女川原子力発電所第2号機 工事計画審査資料	
資料番号	O2-他-F-19-0037_改0
提出年月日	2021年 7月 30日

女川原子力発電所第2号機 メカニカルスナツバの耐震評価について (指摘事項に対する回答)

前回審査会合(6/1)における指摘事項及び回答概要

【構造部材の強度評価を個々の部品で評価することとした理由(2/2)】

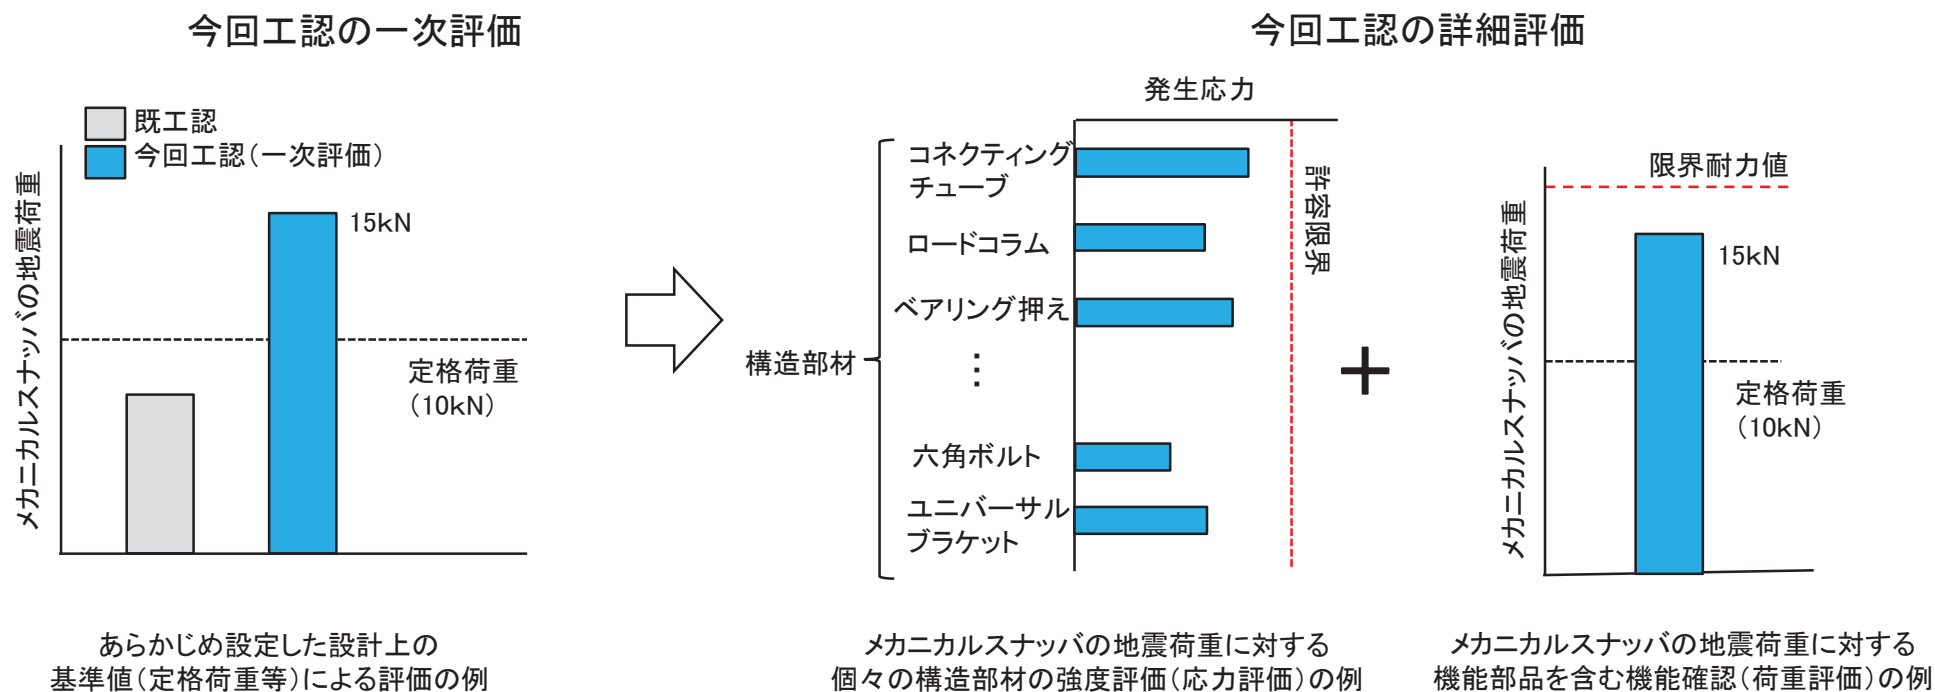
実施日	指摘事項
2021年6月1日 第979回審査会合	<ul style="list-style-type: none"> ①. メカニカルスナツバにおける耐震評価手法として、個別に部品を評価する方法とは別に、一次評価と同様に標準荷重を新たに設定する方法も考えられるが、前者の方法を採用する理由について説明すること。 ②. メカニカルスナツバの破壊試験を踏まえた機能維持評価法及び座屈評価法について、試験結果のばらつきの考え方を整理して説明すること。

- 機器・配管系の耐震設計においては、JEAG4601・補-1984「原子力発電所耐震設計技術指針 重要度分類・許容応力編」に示された許容応力状態、応力分類及び許容限界を踏まえて、評価対象設備(容器、管、ポンプ等)に負荷される地震荷重による発生応力が許容限界内であることを確認する評価を基本としている。
- 今回工認のメカニカルスナツバの詳細評価においては、上記の考え方や詳細評価を実施する対象も一部であることを踏まえ、メカニカルスナツバの個々の構造部材に対する強度評価(応力評価)及び機能部品を含む機能確認(荷重評価)を実施することにした。
